EMPRESA DE ENERGÍA DE PEREIRA S.A. ESP.

ADENDA 2. INVITACIÓN PÚBLICA A NEGOCIAR Nº DIS 02 DE 2023

La Empresa de Energía de Pereira S.A. ESP. Comunica a las firmas interesadas en participar en la INVITACIÓN PÚBLICA A NEGOCIAR Nº DIS 02 DE 2023 "DESMONTE, SUMINISTRO, MONTAJE, PRUEBAS Y PUESTA EN SERVICIO DE TRES (3) INTERRUPTORES A 115KV PARA LA SUBESTACIÓN DOSQUEBRADAS", se permite responder las preguntas realizadas por los Oferentes:

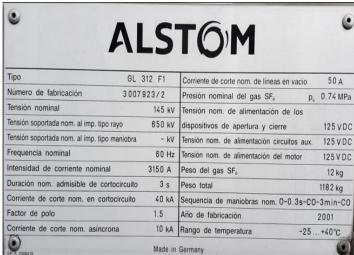
- 18. Enviar fotos e información del interruptor, bases de concreto, tablero MK cárcamos, y conductor de potencia entre interruptor y seccionadores de línea en

la subestación LA ROSA 115kV EEP.

R/ Se envía el registro fotográfico existente del equipo de la subestación; de igual manera el oferente que resulte seleccionado realizará una visita a la subestación para la toma de medidas necesaria.
